改善箇所説明図

走行モータ(電動機)

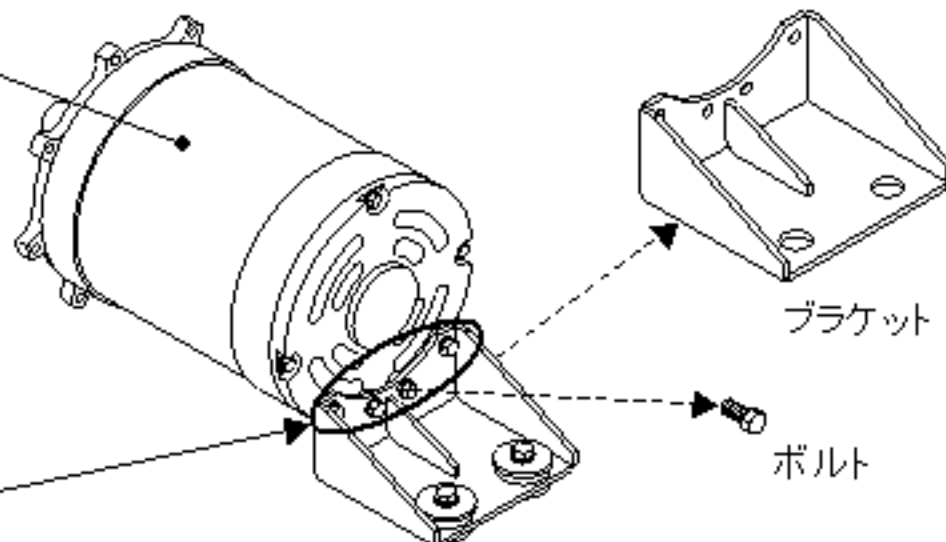
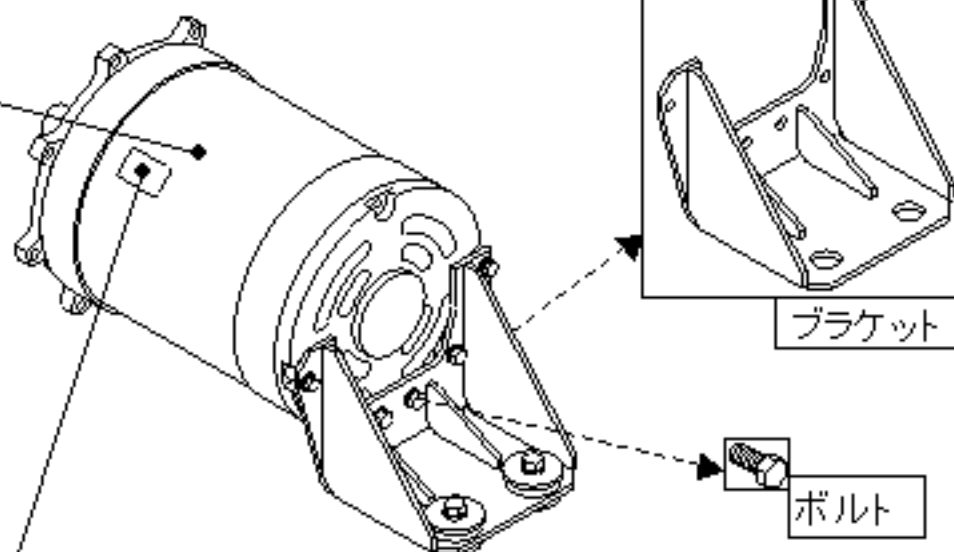
原動機において、走行モータ(電動機)を車体に取り付けるブラケットの形状が不適切なため、走行時の振動により当該ブラケットに亀裂が生じ、又はそのブラケット取り付けボルトが折損することがあり、最悪の場合、破損して走行モータが跳ね上がり、その上部に取り付けられている電源供給用のリレーを破損して走行不能となるおそれがある。

基準不適合箇所

- ①全車両走行モータ取付ブラケットを対策品に交換する。
- ②全車両走行モータ取付ボルトを新品に交換する。

注: は交換部品を示す。

識別: 走行モータ上部(銘板)に
白ペイントを塗布する。
